多核種除去設備クロスフローフィルタ国産品導入に伴う 実施計画変更認可申請について

2023年5月22日

東京電力ホールディングス株式会社

1. ALPSクロスフローフィルタ国産品導入

図 2.9-1 CFF ガスケット部構造

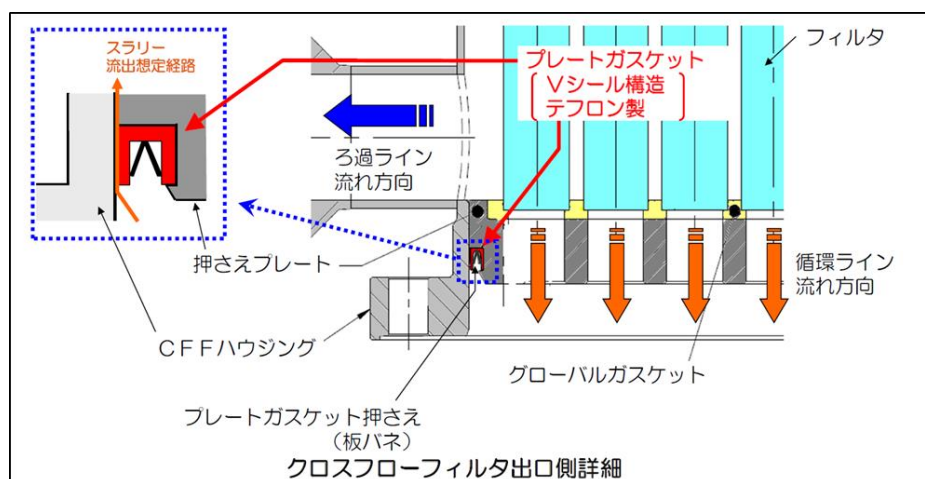
また、CFF ガスケットにおいては設置当初、テフロン製のものを使用していたが、炭酸塩沈殿スラリーに含まれた Sr-90 による β 線照射により脆化・損傷し、CFF 後段設備へスラリーが流出する事象が 2014 年に発生している。（図 2.9-1）

そのことから CFF にて使用されているガスケットについては耐放射線性に優れている合成ゴム（EPDM）を使用し、漏えい防止対策を講じている。なお、国産品 CFF においても海外品 CFF と同様の漏えい防止対策を行っている。

図 2.14.1-1 CFF 構造について

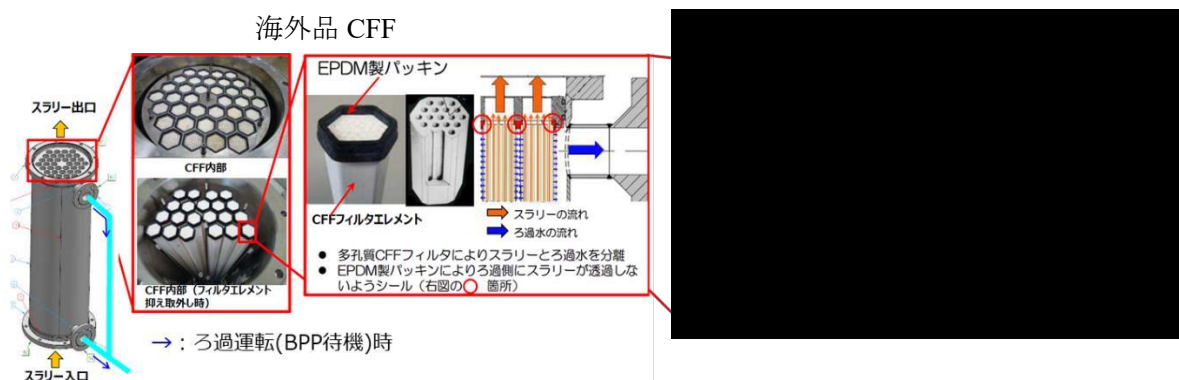
CFF は [REDACTED] のステンレス製の容器であり、容器内部にフィルタ材（エレメント）が数十本取付されている構造となっている。この CFF 容器内のエレメントへスラリーが通過することでろ過水と分離され、ろ過水は後段の吸着塔へ、通過したスラリーは循環して再度 CFF エレメントにてろ過を繰り返すことで濃縮を行う。（図 2.14.1-1）

また、これまで使用している CFF は全て海外品である。海外品 CFF は開先、溶接検査、非破壊試験については「欧州統一規格（European Norm）」（以下、「EN 規格」）、CODAP(仏国圧力容器規格)等に準拠して製作されている。今回導入する国産品 CFF については国内規格（JIS, JSME 等）に準拠して製作を行うが、十分な強度・耐震性を有するよう、最高使用温度等の仕様は実施計画記載の現行仕様と同一とし、寸法や重量、肉厚などについても海外品 CFF と同等となるようにする。
